Stellungnahme

zum Umgang mit der Marktlinde
im Zuge der Platzumgestaltung

Projekt: Umgestaltung Marktplatz
- Marktlinde

Abbildung 4: Skizze Baubereich

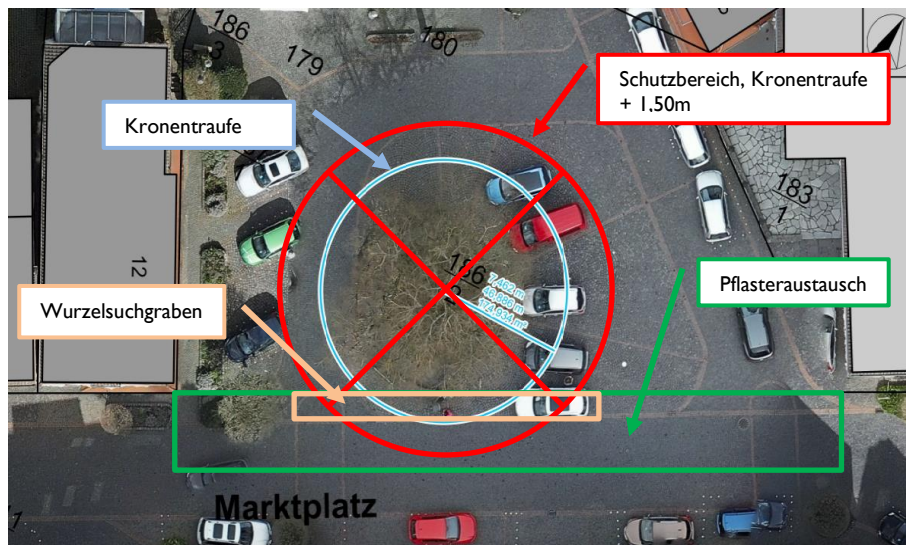
Wie auf dem Kickoff-Termin am 10.08.2022 bekannt gegeben wurde, soll im südlichen Bereich der Linde, im Anschluss an die Sitzmauer, das Natursteinpflaster gegen einen anderen Belag ausgetauscht werden.

Wie in Abbildung 4 zu erkennen ist wird die Maßnahme innerhalb des Traufbereiches der Linde (blauer Umring) stattfinden und somit den Wurzelraum tangieren.

Entsprechend der DIN 18920 [Schutz von Bäumen, Pflanzenbeständen und Vegetationsflächen bei Baumaßnahmen] wird der Wurzelraum eines Baumes wie folgt definiert, Wurzelraum = Kronentraufe + 1,50m.

Entsprechend der Lage des Bauraumes, können gemäß DIN 18920, folgende Baum-schutzziele tangiert werden:

- Schutz vor chemischen Verunreinigungen [Pkt: 4.2]
- Schutz vor Feuer (Anm. auch vor übermäßiger Hitze) [Pkt: 4.3]
- Schutz von Vegetationsflächen [Pkt: 4.5]
- Schutz von Bäumen gegen mechanische Schäden [Pkt: 4.6]
- Schutz des Wurzelbereiches gegen Bodenauftrag [Pkt: 4.8]
- Schutz des Wurzelbereiches gegen Bodenabtrag [Pkt: 4.9]
- Schutz des Wurzelbereiches beim Aushub von Gräben oder Baugruben [Pkt: 4.10]

Durch die Aufstellung Baumschutzzauns vor Baubeginn lassen sich die Schutzziele der DIN 18920 Punkt 4.2, 4.3, 4.5, 4.6 erreichen.

Hierzu ist am Rand der Wurzelschutzzone (Kronentraufe + 1,50m) ein ortsfester Baumschutzzaun zu errichten [vergl. hierzu: Richtlinien für die Anlage von Straßen – Teil: Landschaftspflege – Abschnitt 4: Schutz von Bäumen, Vegetationsbeständen und Tieren bei Baumaßnahmen (RAS-LP 4)].

Entsprechend der DIN 18920 ist ein Bodenabtrag im Wurzelbereich nicht statthaft. Wenn ein Bodenabtrag nicht zu vermeiden ist, ist dieser nur in Handarbeit oder Absaugtechnik zulässig.

Weiterhin unzulässig ist das Durchtrennen von Wurzeln mit einem Durchmesser von größer 2 cm. Ist ein Durchtrennen von Wurzeln jedoch unumgänglich, so hat die Trennung schneidend zu erfolgen. Statisch relevante Wurzeln sollten nur nach Rücksprache mit einem Baumverständigen durchtrennt werden dürfen.

Aufgrund dieser Vorgaben wird empfohlen, zunächst einen Wurzelsuchgraben zu erstellen. Der Suchgraben ist vor den eigentlichen Aushubarbeiten zu erstellen. Er muss an der baumzugewandten Seite der Aushubfläche erstellt werden und hat mindestens die gleiche Tiefe aufzuweisen wie die Baugrube. Der Aushub für den Suchgraben ist in Handarbeit herzustellen, die Bearbeitung der Wurzeln und die Bauraumverfüllung hat entsprechend der DIN 18920, RAS-LP 4 zu erfolgen.

Abbildung 8: Erweiterte Baumscheibe mit Substrat

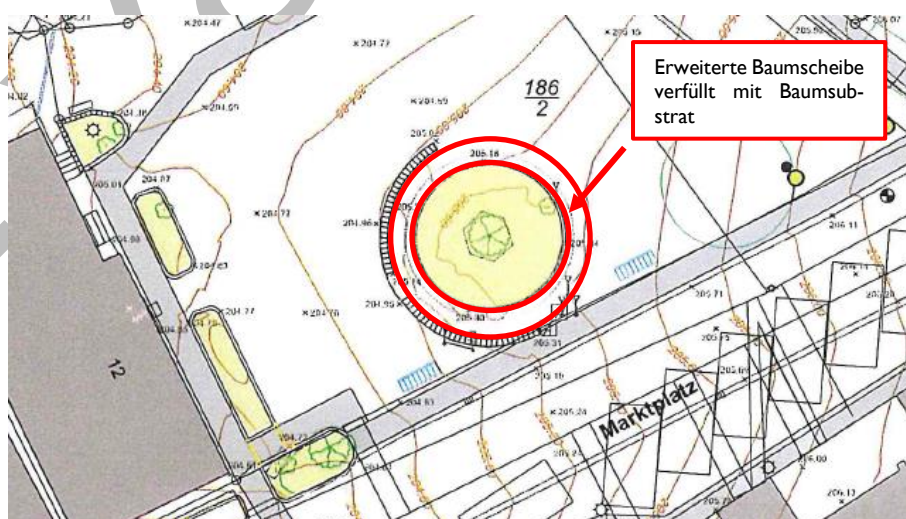
Weiterhin kann über eine Entsiegelung des Bereiches innerhalb der Sitzmauer nachgedacht werden. Mit dieser Maßnahme einhergehend wäre die Aufkantung zum Erdbereich am Stamm ebenfalls abzubrechen.

Nachdem Ausbau der dortigen Tragschicht (in Handarbeit) kann der gesamte Baumscheibenbereich mittels einer Druckluftlanze belüftet und mit Nährstoffen versorgt werden. Im Nachgang sollte neu gewonnene Fläche bis auf ihr ursprüngliches Höhenniveau mit einem FLL-zertifizierte Baumuntersubstrat [vergl. FLL - Empfehlungen für Baumpflanzungen, Teil 1 und Teil 2] lose angegedeckt werden.

Diese Maßnahme fördert den Boden / Luftaustausch und eine erweiterte Wasseraufnahmemöglichkeit für die Linde.

Sinnvoll erscheint auch, die nun vergrößerte Baumscheibe gegen eine Nutzung und damit einhergehende Verdichtung der Baumscheibe durch Fußgänger oder KFZ zu schützen.
